Acuerdo 2024 Por el cual se aprueba la incorporación del cambio en los límites de generación y absorción de potencia reactiva de la unidad Playas 1

Acuerdo Número: 2024	Fecha de expedición: 4 Septiembre, 2025	Fecha de entrada en vigencia: 10 Septiembre, 2025
--------------------------------	---	---

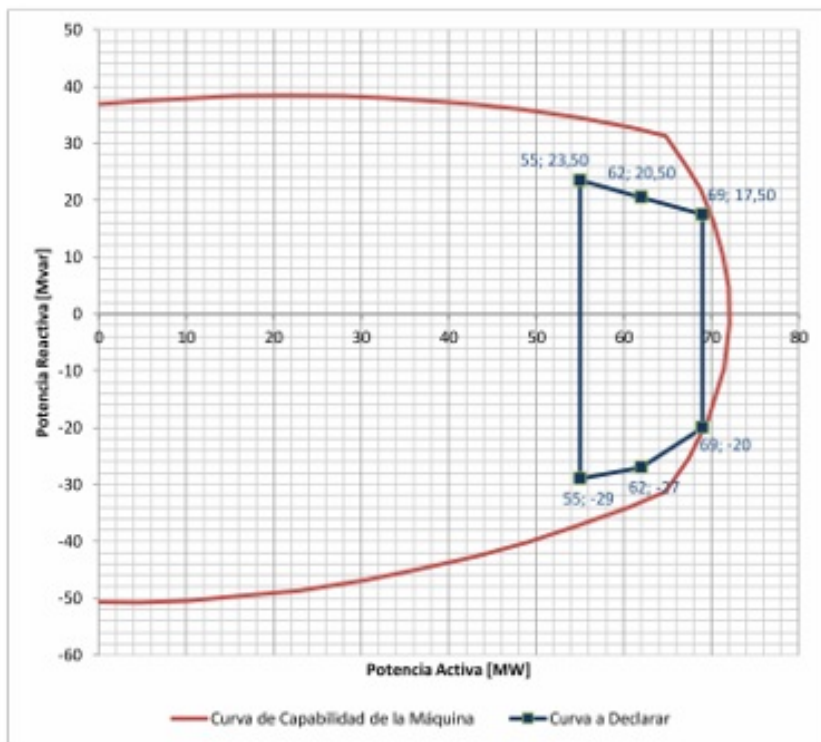
1	Aprobar la declaración de una nueva curva operativa de carga de la unidad Playas 1, en la que se define la capacidad para entrega y absorción de potencia reactiva de la unidad en función de la potencia activa generada, como se presenta a continuación:
---	--

Unidad	Parámetro para modificar	P [MW]	Q Anterior [MVar]	Q Nuevo [MVar]
PLAYAS 1	Capacidad de Absorción de Reactivos	69	20	20
		62	27	27
		55	29	29
	Capacidad de Generación de Reactivos	69	20	17,50
		62	23	20,50
		55	27	23,50
